710 - INSP
 ISO/IEC 17020
 Origineel verslag

Verslagnummer:
 21/21082026/62379/73861/1

Inspectie adres: Albertlei 44, 2550 Kontich
 (België)

Type: Verkoop [Afd 8.4.2]

Bord: Bord 1 #1/1

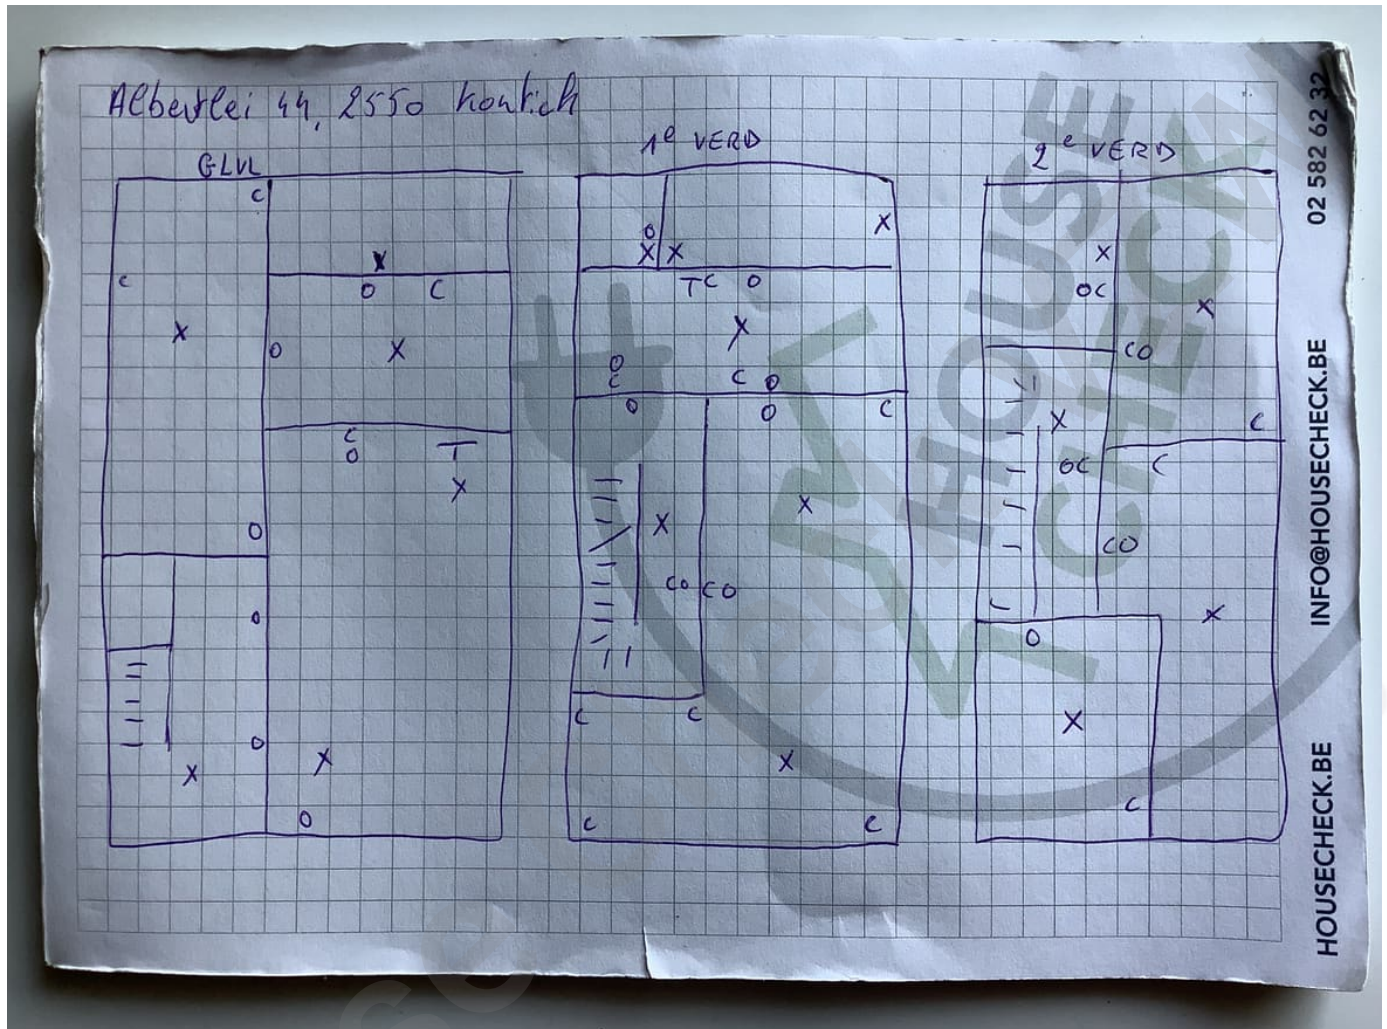
- Het eendraadschema en situatieplan zijn niet aanwezig. - oAfd 3.1.2.1
- De kringen, de onderbrekingstoestellen en of de beschermingstoestellen zijn niet duidelijk en zichtbaar gekenmerkt. - Afd 3.1.3

- Hoofddifferentieelstroombeschermingsinrichting is niet aanwezig. - oAfd 4.2.4.3
- De installatie is niet aangevuld met een differentieelstroombeschermingsinrichting met hoge of zeer hoge gevoeligheid. - oAfd 4.2.4.3

- De algemene scheidingschakelaar moet op het hoofdschakel- en verdeelbord geplaatst worden die gelijktijdige onderbreking mogelijk maakt van alle fasen, en eventueel van de nulgeleider. - oAfd 5.3.5.1.b

- Een differentieelstroombeschermingsinrichting van hoge of zeer hoge gevoeligheid beschermt niet zoals het zou moeten de circuits waar water aanwezig is. (factor van externe invloeden AD2 of meer)-, - oAfd 4.2.4.3.b ; oAfd 5.3.5.3

- De kringen die de wasmachine, vaatwasmachine, droogkast voeden, zijn niet voorzien van een (zeer) hoog gevoelige differentieelstroombeschermingsinrichting. - oAfd 4.2.4.3.b

- De kring(en) die stopcontacten bevatten zonder aarding zijn niet beschermd door een differentieelstroombeschermingsinrichting met een hoge of zeer hoge gevoeligheid. - oAfd 8.2.1

- De houders van de penautomaten zijn niet uitgerust met een kaliberstuk. - oAfd 5.3.5.5.a
- De vermeldingen tegen overstroom op de beschermingstoestellen zijn niet zichtbaar. - oAfd 5.3.5.5; Afd 8.2.1

- Een of meerdere stopcontacten zijn niet van kinderbeveiliging voorzien. - oAfd 4.2.2.3.b; Afd 8.2.1; Afd 8.2.2
- Stopcontacten, schakelaars en verlichtingsarmaturen van het type "open achteraan" mogen niet op rechtstreeks brandbare materialen geplaatst worden. - oAfd. 4.3.3.5
